島根原子力発電所第2号機 審査資料	
資料番号	NS2-他-067改13
提出年月日	2023年2月3日

島根原子力発電所第2号機

工事計画認可申請（補正）に係る論点整理について

2023年2月
中国電力株式会社

図1 ドライウェル水位計の配置図

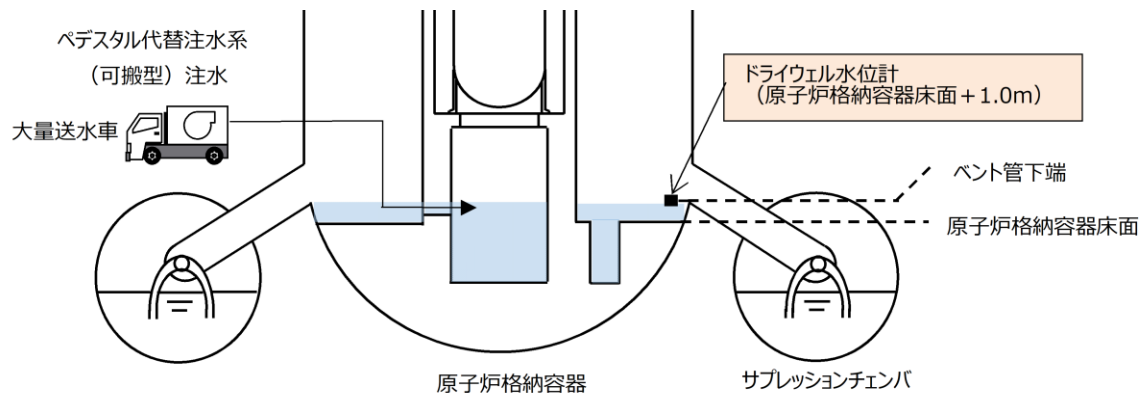
- 原子炉格納容器床面及びベント管の施工誤差を踏まえ、ドライウェル水位計（原子炉格納容器床面 + 1.0m）の設置高さを原子炉格納容器床面 + 0.9mに変更する。
- 当該水位計は、原子炉格納容器への外部注水の持ち込みを抑制するため、ペDESTAL代替注水系（可搬型）による注水停止の判断を目的にベント管下端高さへの設置を計画していたが、ベント管等の構造物には施工誤差があるため、ベント管下端高さは必ずしも原子炉格納容器床面 + 1.0mではない。
- 原子炉格納容器床面 + 1.0mより低いベント管下端からサプレッションチェンバへ水が流れ込むと検出点まで水位が上昇せず検知ができないため、有効性評価に影響ないことを確認し、施工誤差を考慮しても確実に検知できる設置高さに変更する。

変更前	変更後
名称	ドライウェル水位	変更なし
個数	3	変更なし
計測範囲	+1.0m* -1.0m* -3.0m*	+0.9m* 変更なし 変更なし

図2 ペDESTAL/ドライウェル水位と注水流量の推移

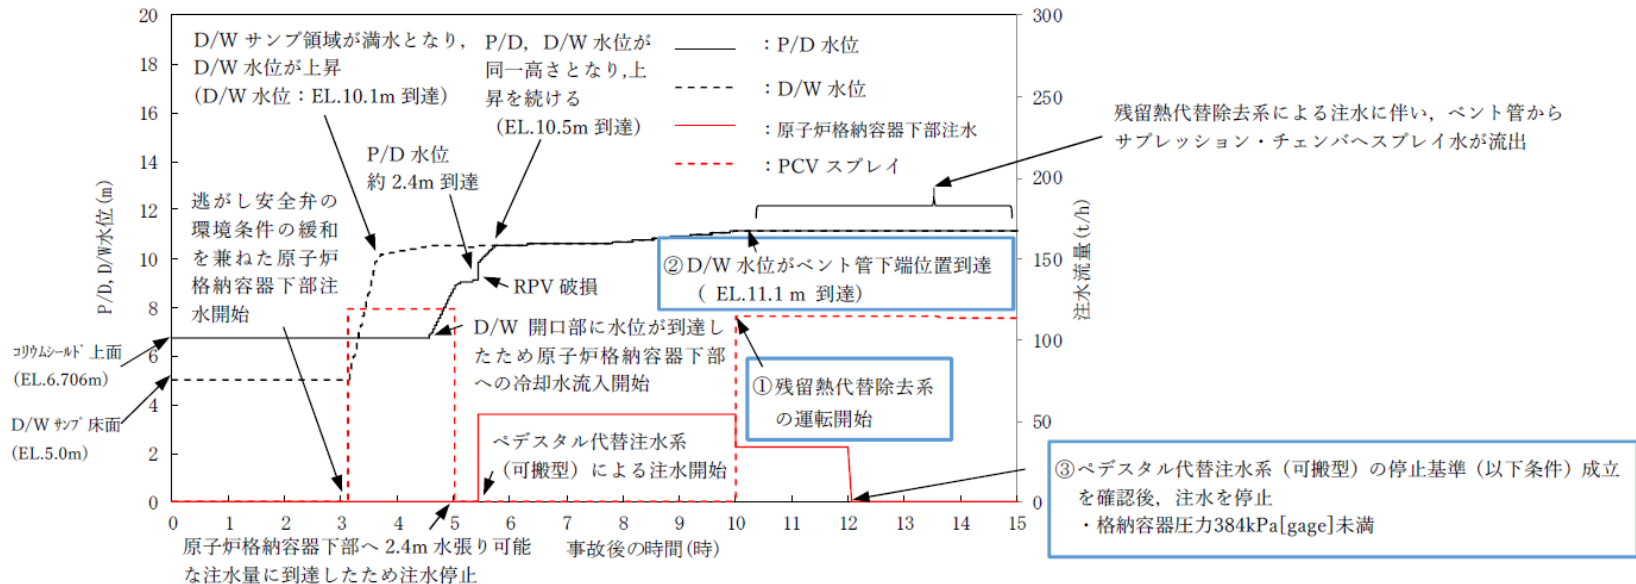
- 有効性評価の格納容器破損モード「溶融炉心・コンクリート相互作用」で想定される事故シーケンスにおいて、原子炉圧力容器破損後のペDESTAL代替注水系（可搬型）によるペDESTAL注水の停止手順として以下①～③の基準がすべて成立したことをもって実施することとしている。
 - ① 残留熱代替除去系運転による格納容器除熱の確認
 - ② ドライウェル水位がベント管下端位置に到達
 - ③ 格納容器圧力384kPa[gage]未満
- ①～③すべての条件が成立するのは、事象発生12時間後の③が成立するタイミングであり、②の基準となる水位を「原子炉格納容器床面 + 0.9m」に引き下げた場合も、有効性評価の解析への影響はないことを確認した。

図1 第4 保管エリアにおける可搬型設備の配置

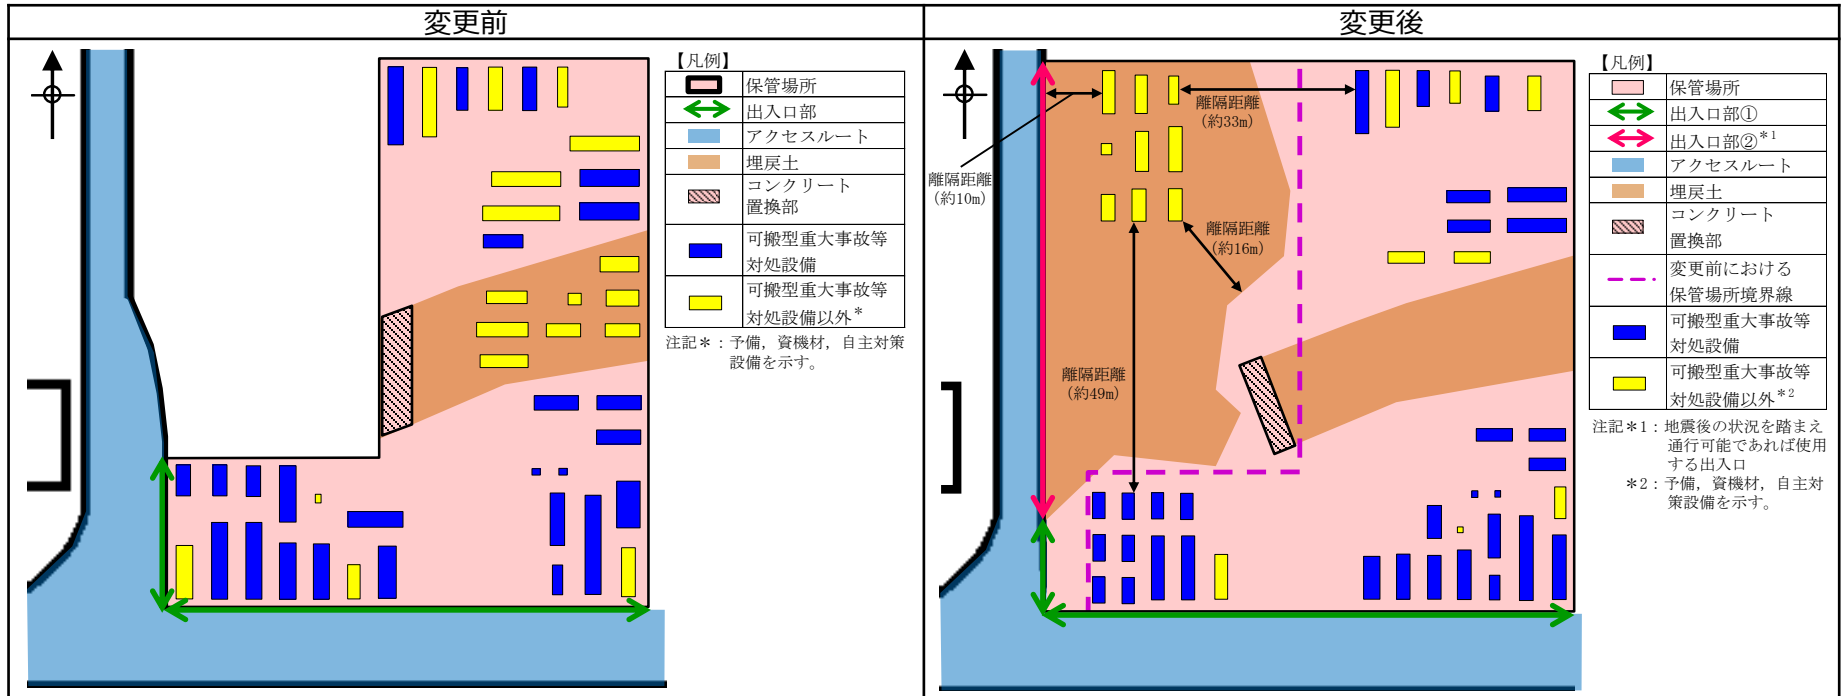
- 変更前の第4 保管エリアにおいて、埋戻土上に配置する予備及び自主対策設備が可搬型重大事故等対処設備に近接していることから、離隔距離の更なる裕度確保を目的に、第4 保管エリアの拡張を行い、当該拡張部に一部の予備及び自主対策設備を配置することとした。
- 第4 保管エリアに対する被害要因（周辺構造物の倒壊及び損壊、地盤支持力の不足）について影響評価を行い、重大事故等対応の作業成立性に影響がないかを確認する。

- 第4 保管エリア周辺には、倒壊及び損壊により影響を及ぼすおそれのある構造物、タンク等が存在しないことを確認した。
- 保管エリアには一部埋戻土が存在するが、作業成立性上期待している可搬型重大事故等対処設備は全て岩盤上に配置することから、重大事故等対応の作業成立性に影響はないことを確認した。また、拡張部は埋戻土であるが、可搬型重大事故等対処設備、アクセスルート、岩盤部に対して十分な離隔距離の確保が可能であることから、重大事故等対応の作業成立性に影響はないことを確認した。

図1 放射性物質吸着材による海洋への放射性物質の拡散抑制 設置位置図

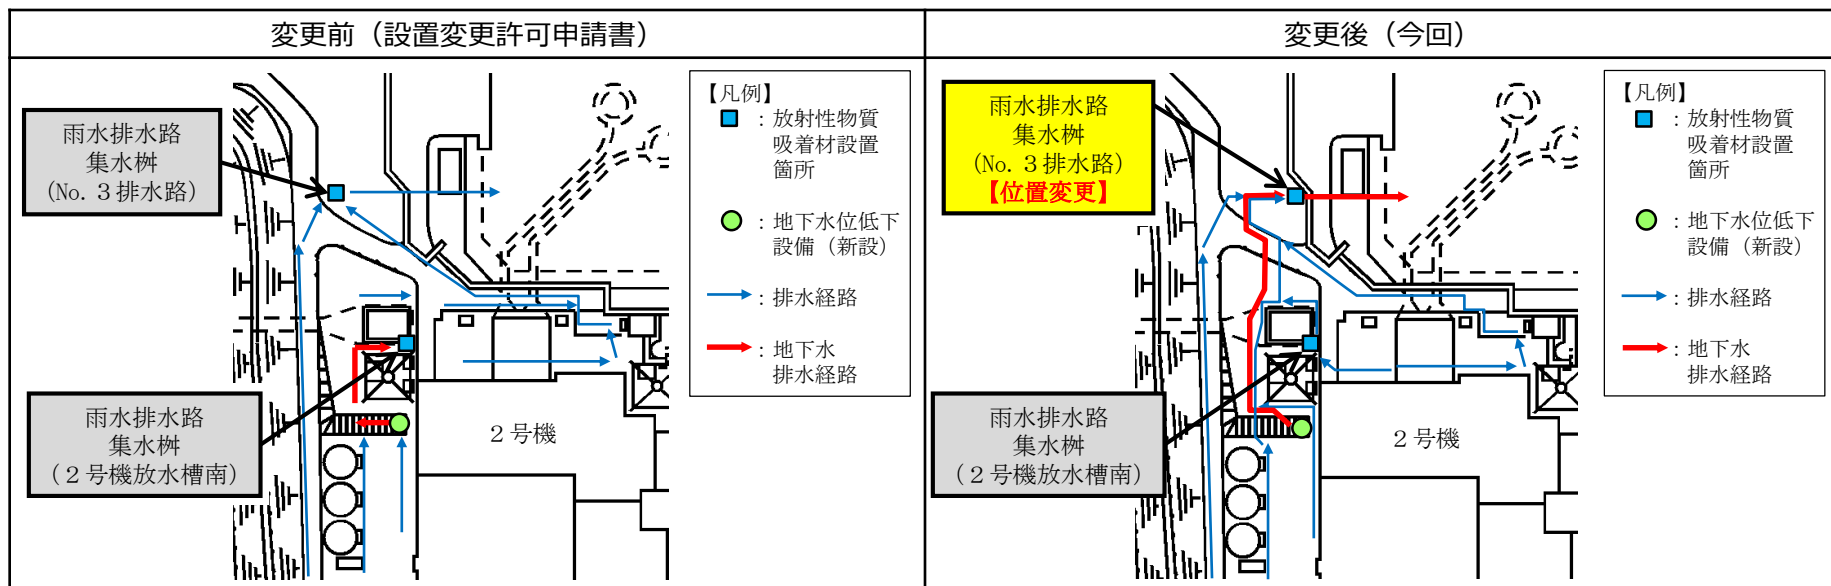
- 地下水位低下設備において、汲み上げた地下水を確実に海に排水するために排水経路を変更し、図1に示す現状の「雨水排水路集水桝（No. 3排水路）」の下流側に雨水排水路集水桝を新設することから、放射性物質吸着材の設置箇所「雨水排水路集水桝（No. 3排水路）」を下流側の新設する雨水排水路集水桝に位置を変更する*。
- 放射性物質吸着材の設置箇所の変更により、重大事故等対応の作業成立性に影響がないかを確認する。

- 雨水排水路集水桝（No. 3排水路）の設置位置の変更による移動時間の増加はなく、放射性物質吸着材の重量増加もないことから、放射性物質吸着材の設置作業時間に変更がないことを確認した。

図2 放射性物質吸着材による海洋への放射性物質の拡散抑制 設置位置図（第1036回審査会合時との比較）

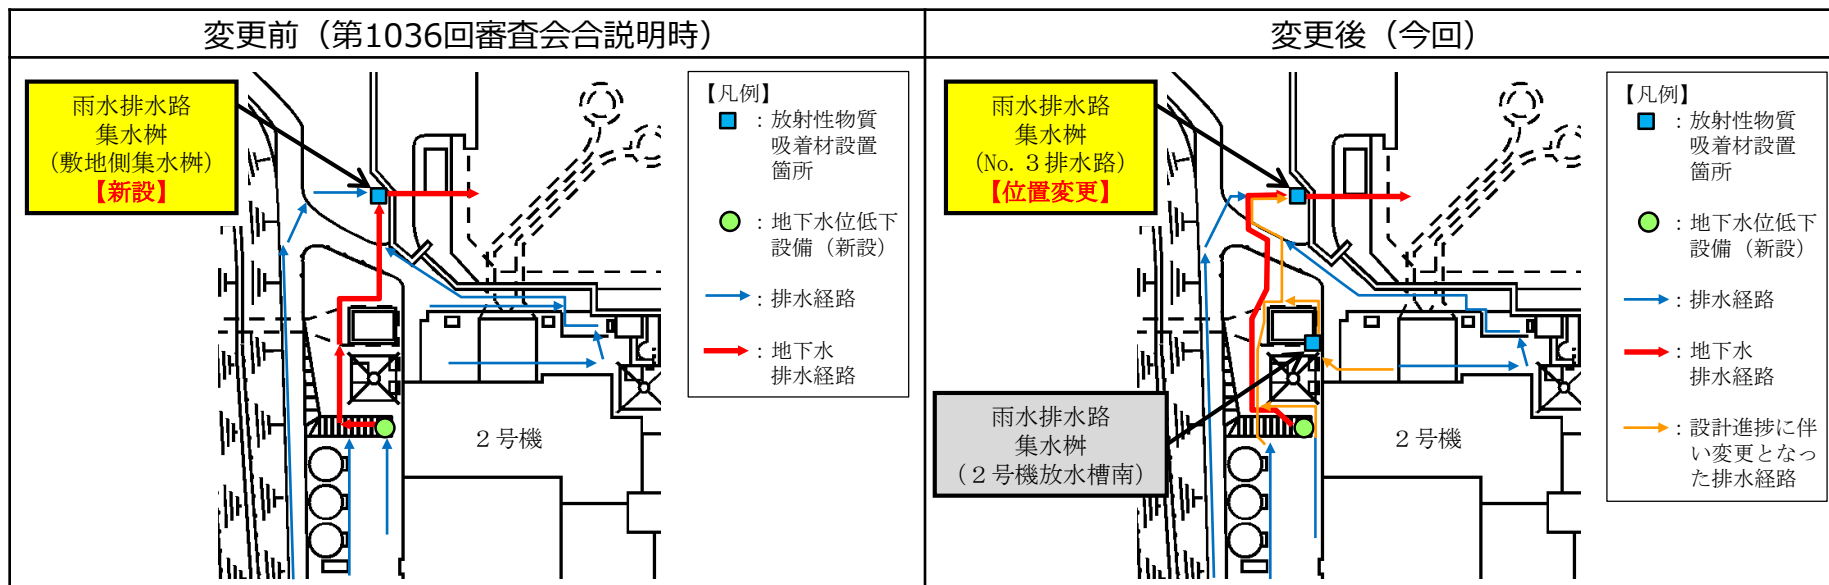
- 第1036回審査会合（2022年3月29日）においては、放射性物質吸着材の設置箇所のうち雨水排水路集水柵 2箇所を1箇所に集約することとしていたが、排水経路の設計進捗に伴い雨水排水路集水柵（2号機放水槽南）を放射性物質吸着材の設置箇所として再設定し、設置箇所の集約を取り止めた。
- なお、本変更に伴い雨水排水路集水柵の寸法変更を行い、放射性物質吸着材の重量を見直したが、当該重量は雨水排水路集水柵に設置可能な量でかつ放水によって生じた汚染水が排水可能な形状の体積と密度を基に設計しているため、吸着材重量の設計として妥当である。
- 放射性物質吸着材設置箇所の集約取り止めに伴い設置変更許可申請書に示す設置箇所数に戻すことから、放射性物質吸着材設置作業時間の変更はない。

図1 除じん系ポンプ及び配管の移設に伴う変更概要図

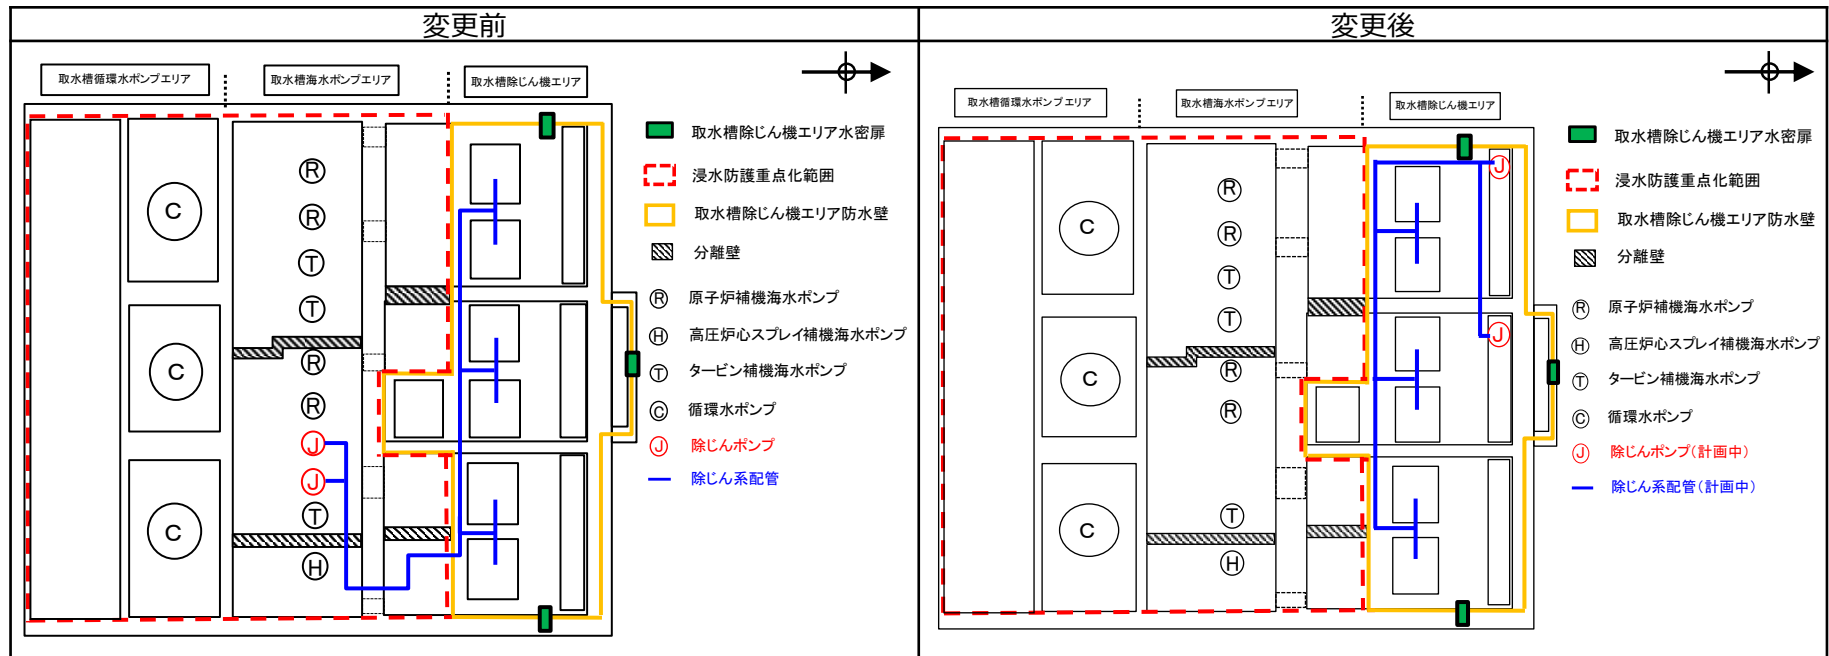
- 除じん系ポンプ及び配管は、浸水防護重点化範囲である取水槽海水ポンプエリアに設置する計画であったため、基準地震動Ssによる地震力に対してバウンダリ機能を保持し、津波を流入させない設計としていたが、浸水防護重点範囲外である取水槽除じん機エリアへ移設することとしたため、移設に伴う影響を評価する。

- 除じん系ポンプ及び配管は、浸水防護重点化範囲外へ移設され、浸水防止設備の対象外となることから、津波設計へ与える影響はないことを確認した。なお、移設に伴い発生する開口部（ポンプ取水部及び配管貫通部）については、周囲の断面性能と同様になるように閉塞する。
